資 料 第 195 回 神戸市 環境影響評価審査会	No. <b>4</b>
---------------------------------	-----------------

# 第 194 回審査会における委員意見に対する 事業者回答

令和 3 年 9 月  
神戸市

図-Ⅱ・4・6 可視領域内の景観構成要素

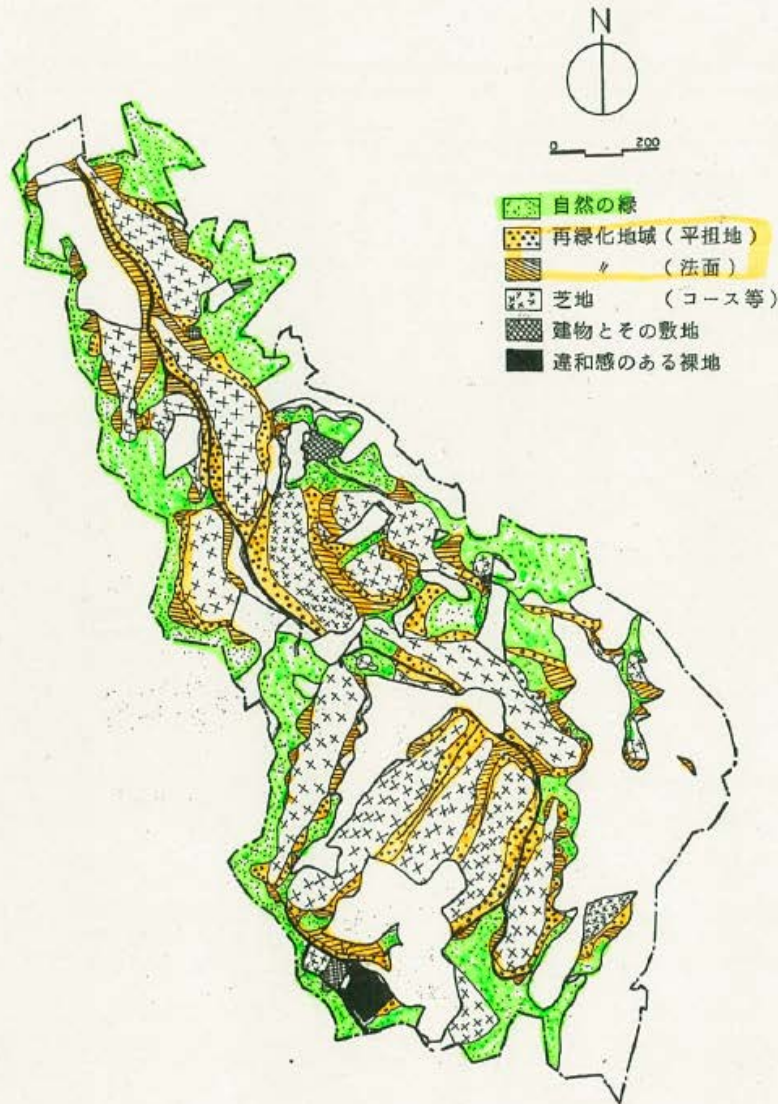
コース間の樹林帯はゴルフ場開発時から残されたものなのか、それとも開発時に植栽したものなのか。当時の資料や図面を確認し、どこの地形や自然林が残されてきたのかまとめてほしい。

舞子ゴルフ環境影響評価において、景観の予測評価にあたって整理された図面を、参考資料として提出します。

この図面によると、コース間の樹林の大部分は、造成後に植栽されたものと思われます。

なお、図面内の一部造成箇所等の凡例が記載されていないエリアについては、ゴルフ場計画範囲の境界付近には改変されなかった樹林が残り、その内側はゴルフコース等に造成されたものと思われます。これらの位置関係が分かるよう、現在の航空写真についても参考資料に添付します。
